改善箇所説明図

改善の内容

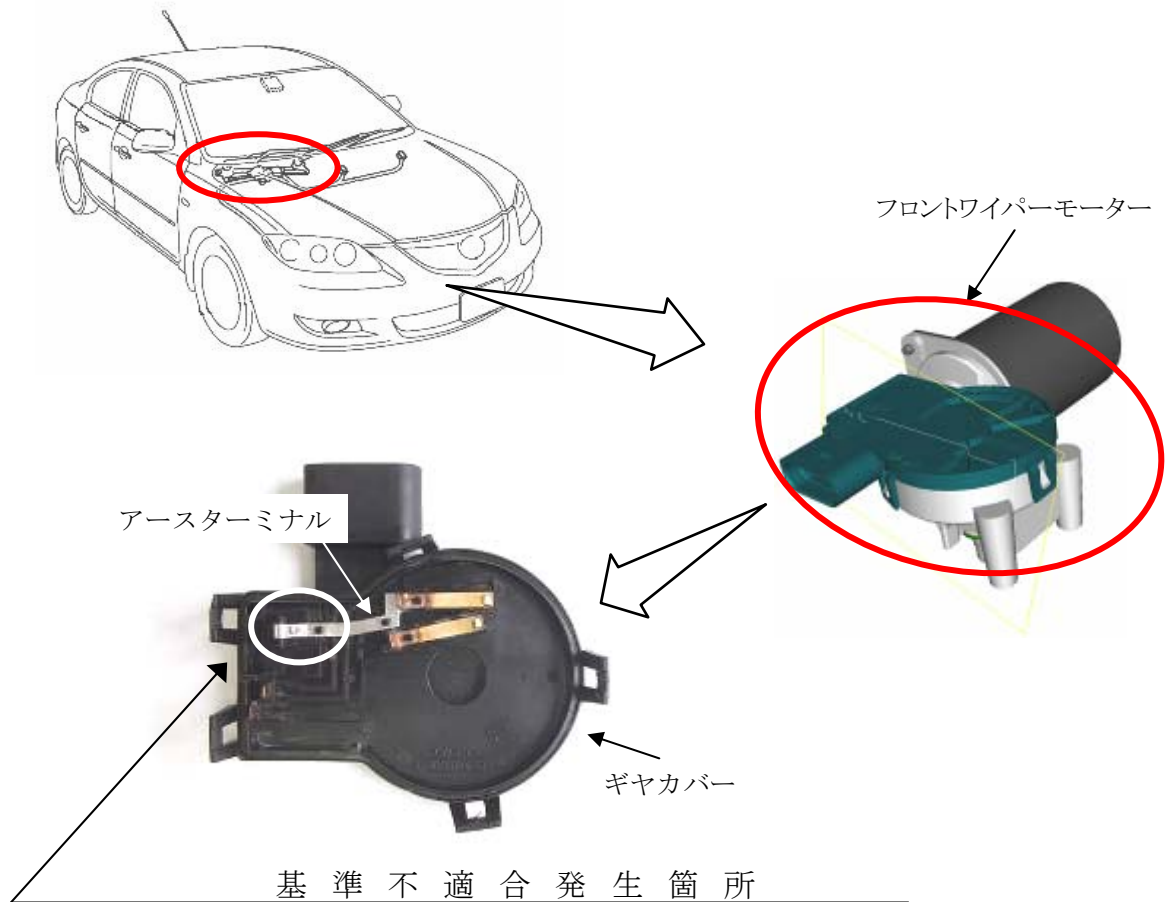
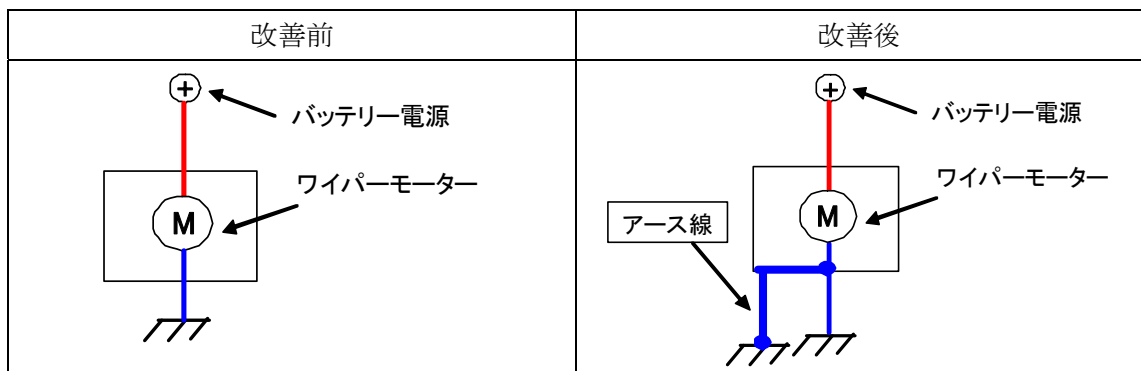
フロントワイパーモーターにおいて、アースターミナルが変形しているものがある。そのため、アースターミナル接点部が導通不良に至ることがあり、フロントワイパーが作動しなくなるおそれがある。

全車両、フロントワイパーモーターにアース線を追加する。

識別：右フロント・サスペンション取付け部のストラット・バー・ブラケットに白ペンを塗布する。
